龍門核能電廠第 45 次定期視察報告

行政院原子能委員會核能管制處

中華民國 101 年 3 月 21 日

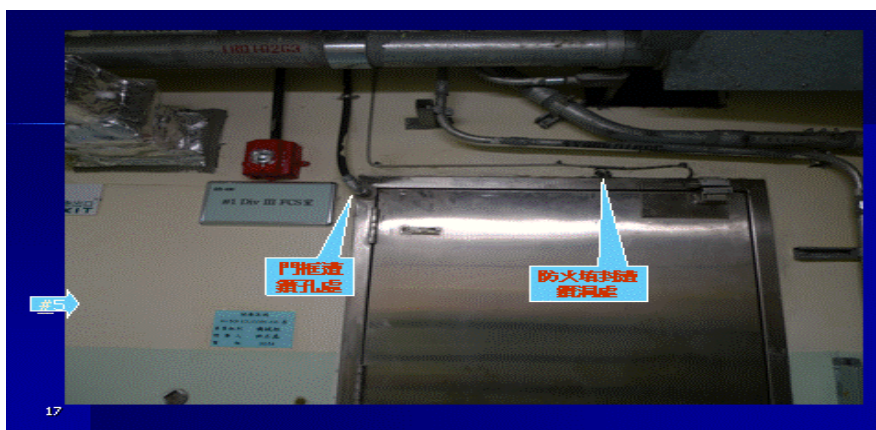
注改事項：有關龍門電廠消防系統所發現待改善事項，請檢討改正。

- 一、消防系統儀器/儀表校驗程序書規範不完整，程序書規範缺 BOP 部分，NI 部分（程序書 714、P16、101）則未含蓋所有需校驗之項目
- 二、耐火 3 小時防火風門缺品質證明文件。
- 三、一號機廠房指示燈之電源未證明可符合 FSAR 9、5、3、2、3（具備 8 小時電池組及電池充電器）之要求。
- 四、經防火認證之防火門（#1 Div III FCS 室等）其門框遭鑽孔。

- 五、一個經成大測試（依 UL 10C）及 UL 派員見證合格型式之防火門（南寧 File No. R25313），並以此型式防火門申請 UL 認證標籤，現場防火門雖貼有相同 UL 認證標籤，但所安裝之防火門，却是與成大認證不同型式之防火門。
